高浜発電所1号機から4号機の
原子炉設置変更許可申請の補正書の提出
および高浜発電所1、2号機の工事計画認可
申請の補正書の再提出について

平成28年1月22日
関西電力株式会社

原子炉設置変更許可申請の補正書の概要(高浜発電所1、2号機関連) 2

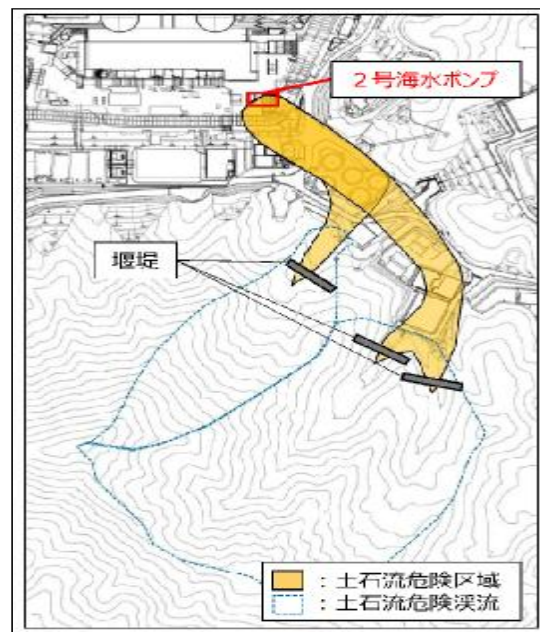
○内部火災について、非難燃ケーブルへの防火措置を施すことを明記(内部火災)

非難燃ケーブルに対する防火措置として、防火シートで非難燃ケーブル及びケーブルトレイを覆い、難燃ケーブルと同等以上の難燃性能を確保する。

堰堤断面図

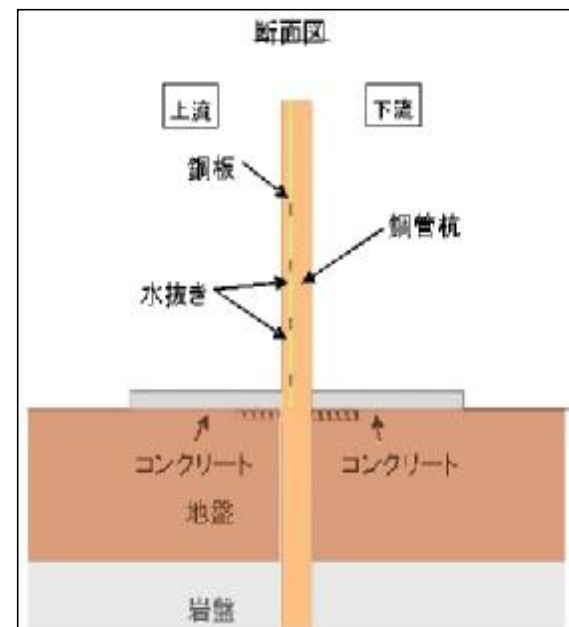
○土石流対策のために堰堤(えんてい)を設置することを明記(自然現象)

土石流対策として堰堤を設置することにより、堰堤下流に位置する高浜2号機の海水ポンプへの土石流による影響を排除する。

具体的には、国土交通省が示す土石流危険区域内に、重要施設である高浜発電所2号機の海水ポンプがあり、土石流の発生により海水ポンプの機能が喪失しないよう、土石流危険溪流下流付近に堰堤を3箇所設置する。
